IMPORTANT SAFETY RECALL

NHTSA RECALL: 19V844
CANADA RECALL: 2019-594
FR ID: 64-1114

Forest River – Office of Corporate Compliance ("OCC") has decided that a safety defect exists in certain 2018-2020 Cascade and Cherokee Travel Trailer Recreational Vehicles. Forest River is recalling the defect model(s) to ensure the safety of our future retail consumers and your dealership. Forest River apologizes for any inconvenience this action may cause your dealership; however, safety continued satisfaction and our commitment to building great products are of the utmost importance to Forest River.

FOREST RIVER RECALL 19V-844 REPLACING A 5K COUPLER WITH A 14K COUPLER

Fig. 1

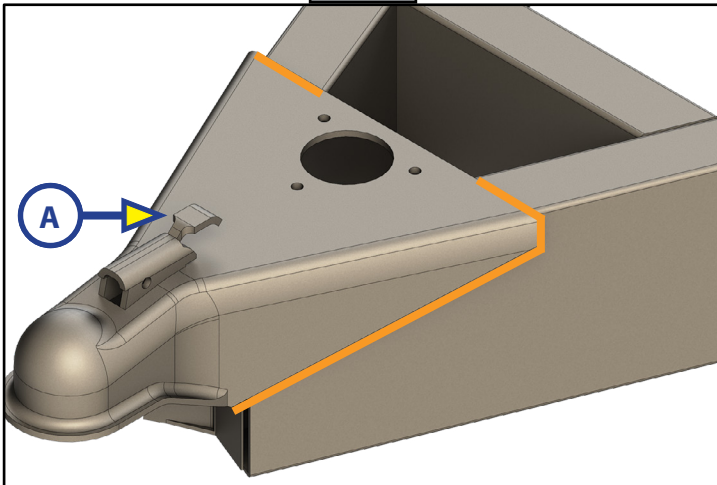
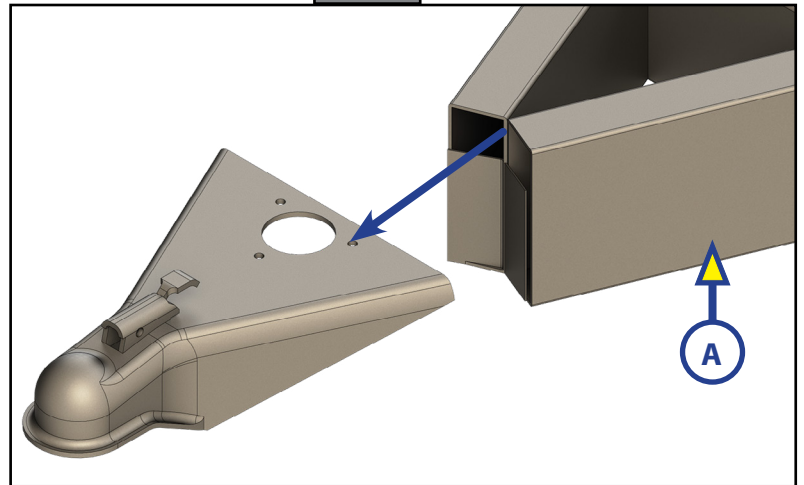
4. Remove the coupler (Fig. 1A) from the A-frame (Fig. 2A) by cutting the existing welds.
5. Grind down any rough edges after removing the components. All areas should be smooth before continuing.

NOTE: When cutting off the coupler, do not cut into the A-frame. Make sure to leave enough material to be ground down.

Fig. 3

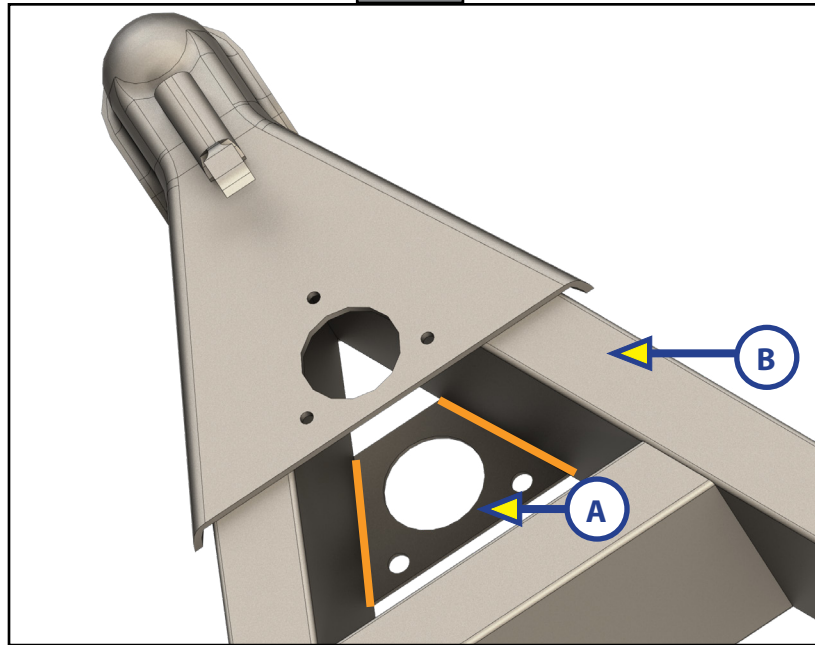
6. Remove the lower jack plate (Fig. 3A) from the A-frame (Fig. 3B) by cutting the existing welds.
7. Grind down any rough edges after removing the components. All areas should be smooth before continuing.
8. Weld the new coupler (Fig. 4A) back onto the A-frame (Fig. 5A).

Lower Jack Plate Replacement

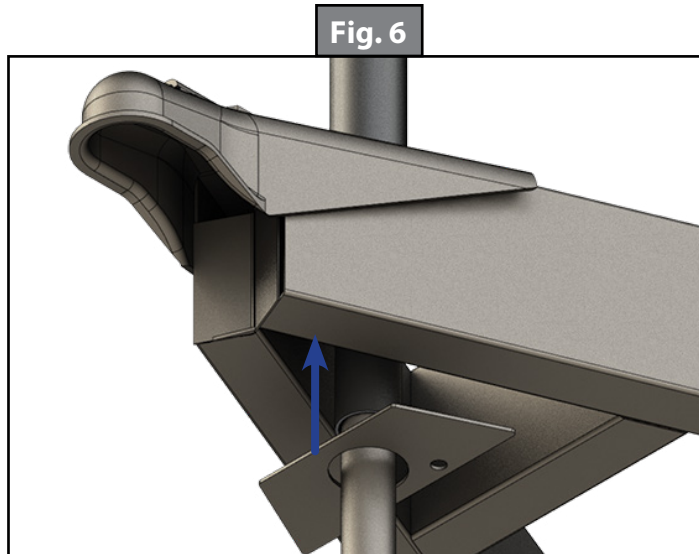
1. Using the tongue jack as a guide, insert the replacement lower jack plate onto the tongue jack. Then position the lower jack plate onto the A-frame (Fig. 6).

NOTE: Take care to maintain a perfect right angle with the tongue jack, so that the tongue jack does not angle unnecessarily once the lower jack plate is mounted.

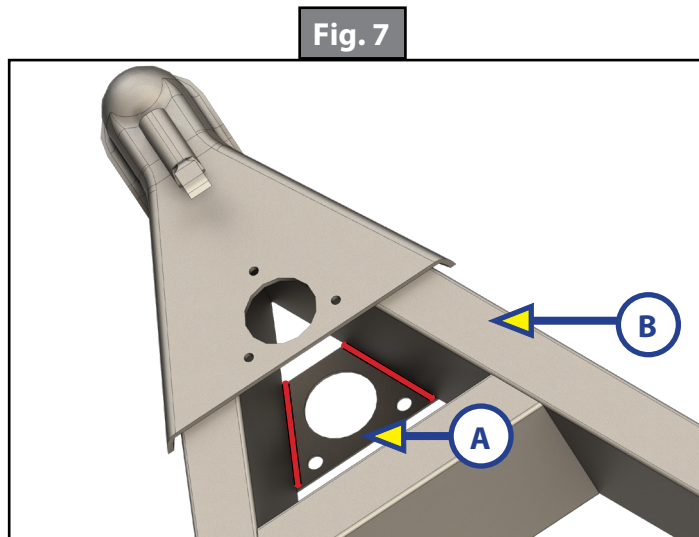
2. Weld on the replacement lower jack plate (Fig. 7A) down through the A-frame (Fig. 7B).

Fig. 1

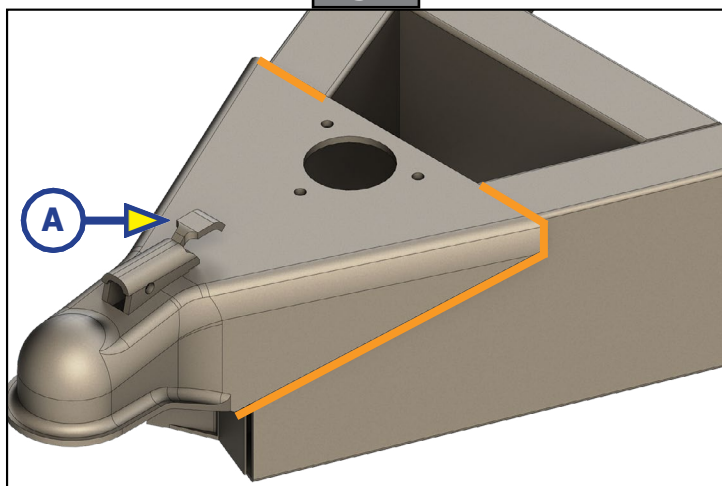
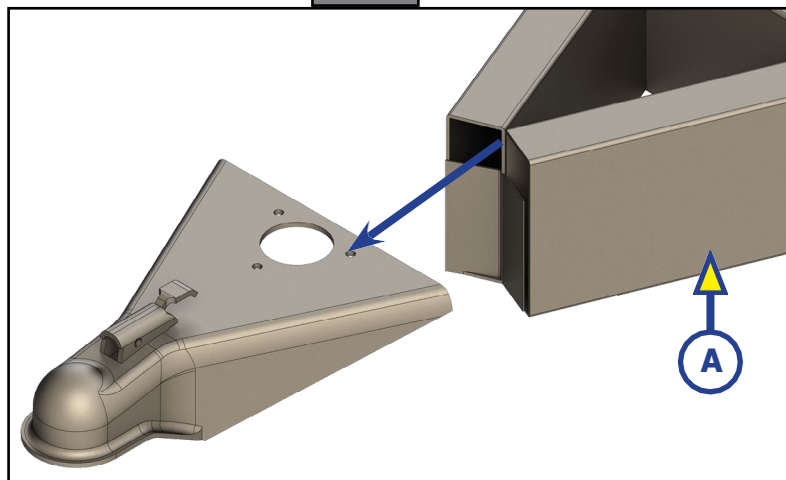
4. Retirer le coupleur (Fig. 1A) du cadre en A (Fig. 2A) en coupant les soudures existantes.
5. Rectifier les bords rugueux après avoir retiré les composants. Tous les domaines doivent se dérouler sans heurts avant de continuer.

Remarque : Lorsque le couplement du coupleur, ne pas couper dans le cadre en A. Veillez à laisser suffisamment de matière à broyer.

Fig. 3

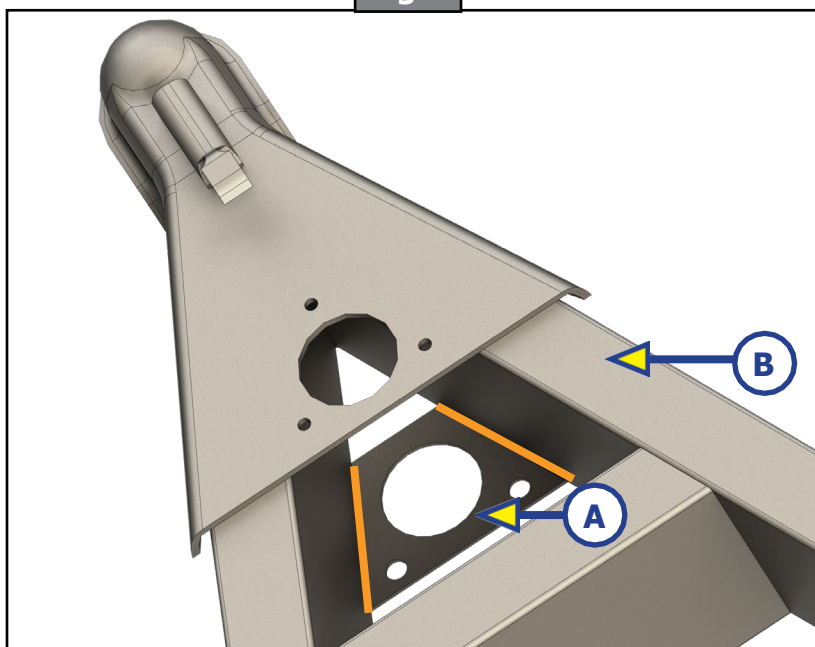
6. Retirer la plaque de vérin inférieure (Fig. 3A) du cadre en A (Fig. 3B) en coupant les soudures existantes.
7. Rectifier les bords rugueux après avoir retiré les composants. Tous les domaines doivent se dérouler sans heurts avant de continuer.
8. Souder le nouveau coupleur (Fig. 4A) sur le cadre en A (Fig. 5A).

Fig. 6

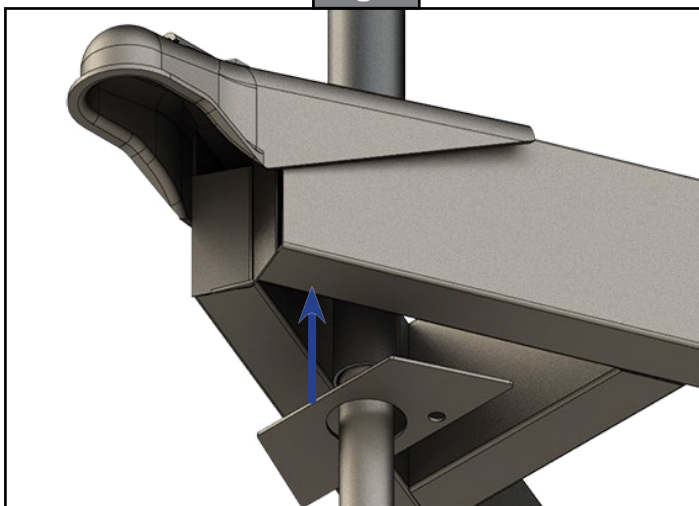
1. En utilisant le cric à languette comme guide, insérer la plaque de remplacement du cric inférieur sur le cric à languette. Ensuite, positionner la plaque de vérin inférieure sur le cadre en A (Fig. 6).

Remarque : Veillez à maintenir un angle parfaitement droit avec le cric à languette, afin que celui-ci ne s'incline pas inutilement une fois que la plaque inférieure du cric est montée.

Fig. 7

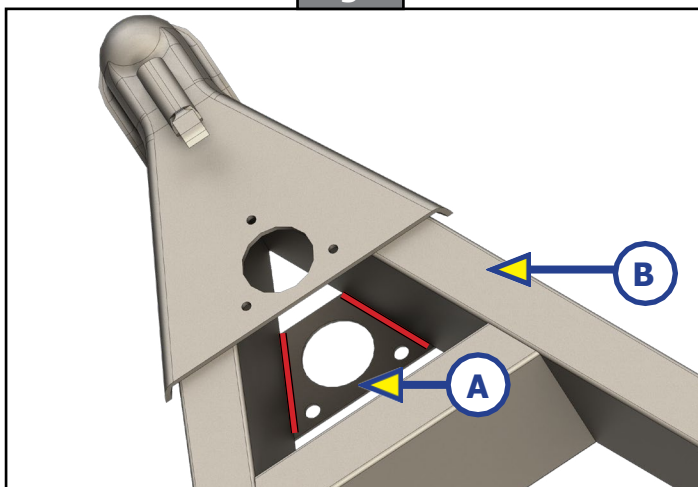
2. Souder la plaque de vérin inférieure de remplacement (Fig. 7A) vers le bas à travers le cadre en A (Fig. 7B).
